# DUFERCO SVILUPPO SPA

## IMPIANTO PEAKER PER BILANCIAMENTO RETE ELETTRICA

### RISPOSTE ALLE RICHIESTE DI INTEGRAZIONE MATTM

**OGGETTO: [ID\_VIP: 4277] Provvedimento Unico in materia Ambientale - Centrale termoelettrica nel comune di Nave (BS) - Impianto Peaker per il bilanciamento delle rete elettrica. Proponente: Dufenco Sviluppo S.p.A. – Richiesta di integrazioni**

Figura 1 – Classificazione acustica dell'area di studio

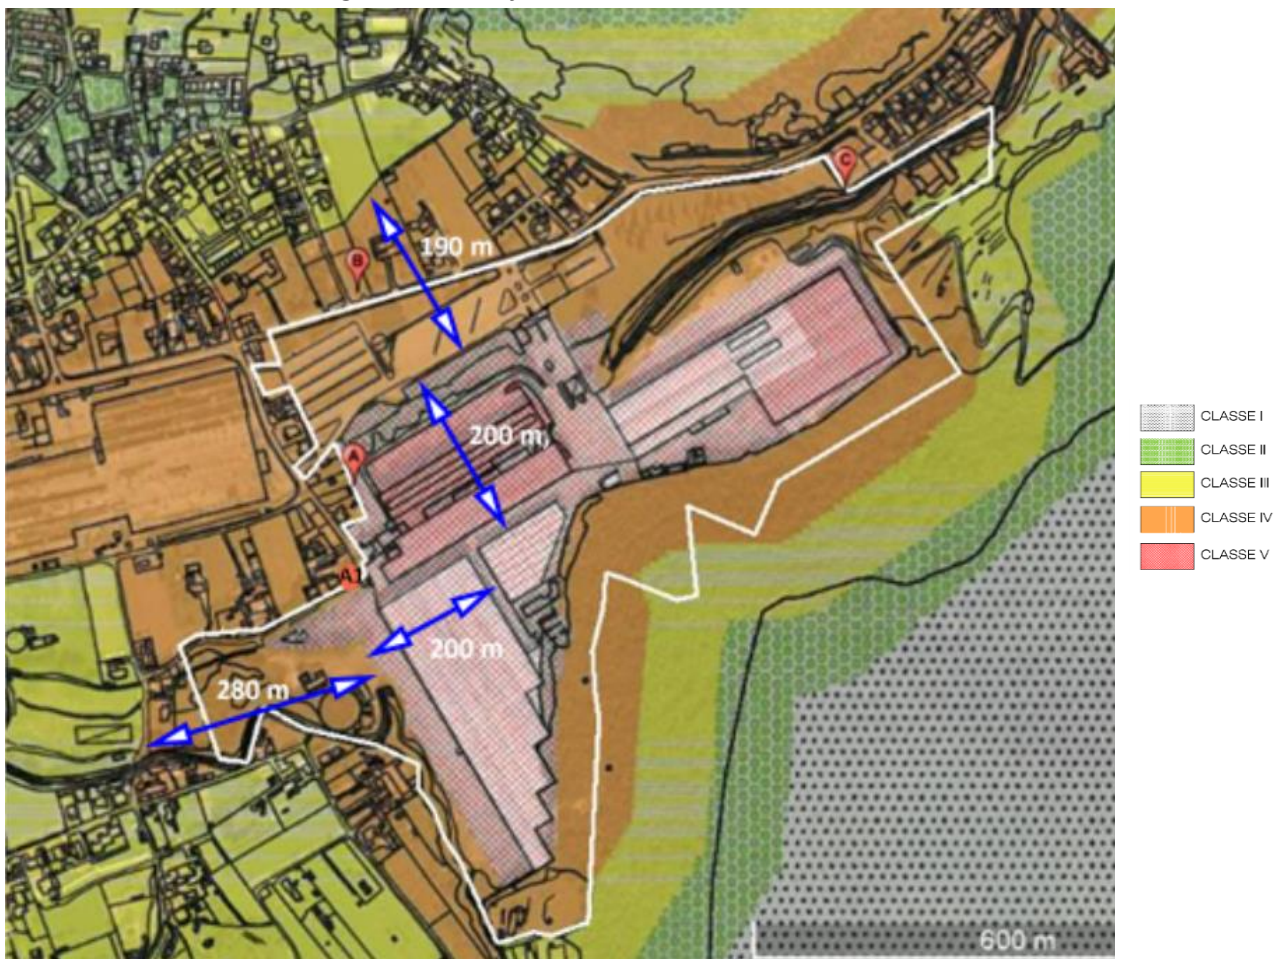
13. Relativamente alla caratterizzazione dell'ambiente acustico, il Proponente si limita alla caratterizzazione *ante-operam* e alla valutazione dell'impatto acustico in soli quattro (4) punti localizzati nell'intorno della Centrale, senza ulteriori considerazioni su zone all'intorno del sito, nonostante la vicinanza ad aree urbane. Si richiede di effettuare un approfondimento relativo ai punti di misura in modo da completare il quadro, includendo un numero adeguato di punti significativi localizzati anche nell'intorno dell'area in esame, in particolare in prossimità di altre attività attualmente esistenti o di possibili zone di sviluppo e di tutti gli altri luoghi ove sia prevedibile la presenza umana. Per tali punti aggiuntivi, i rilievi dovranno avere una durata sufficiente a caratterizzare l'ambiente acustico *ante-operam*, in modo tale da poter escludere la presenza (o l'assenza) di eventuali sorgenti sonore che perturbino la misurazione e dovranno avere durata almeno pari a 4 ore durante il periodo diurno e 4 ore durante il periodo notturno.

4. la classificazione acustica comunale ha attribuito alle aree limitrofe all'acciaieria un'ampia Classe IV che si estende sino a 400 m in direzione ovest e nord rispetto alla futura centrale e comprende le aree rappresentate nella successiva figura *v. anche pag 12 P.I.A.* e di seguito descritte *v. anche pag.6 P.I.A.*:

| <b>A<br/>NORD</b>  | <ul style="list-style-type: none"> <li>• La SP 237 - via Nazionale, ex strada statale del Caffaro che collega Brescia e Trento;</li> <li>• Oltre di essa un'area con numerose abitazioni. Il punto di misura B, sito a ridosso del confine di proprietà e a circa 320 m dall'area di intervento, è rappresentativo dei ricettori che si trovano in questa direzione.</li> </ul>  |
| <b>A<br/>EST</b>   | <ul style="list-style-type: none"> <li>• Le abitazioni di via Garza che sorgono parallele a via Nazionale. Il punto di misura C, sito all'interno del confine di impianto e a 540 m dall'area di progetto, è rappresentativo dei ricettori più lontani che si trovano in questa direzione;</li> <li>• A sud delle abitazioni si estende un'ampia aria boschiva che si sviluppa sul costone della montagna che domina l'abitato.</li> </ul> |
| <b>A<br/>SUD</b>   | <ul style="list-style-type: none"> <li>• L'ampia area boschiva e montuosa, priva di abitazioni, che perimetra lo stabilimento.</li> </ul>  |
| <b>A<br/>OVEST</b> | <ul style="list-style-type: none"> <li>• Via Bologna e le abitazioni lungo di essa. Il punto di misura A, sito a 150 metri dall'area di intervento, è rappresentativo di questi ricettori;</li> <li>• All'inizio di via Bologna è presente un'area industriale dismessa (ex Fenotti Contini), al di là di questa si sviluppa l'abitato di Nave.</li> </ul>   |
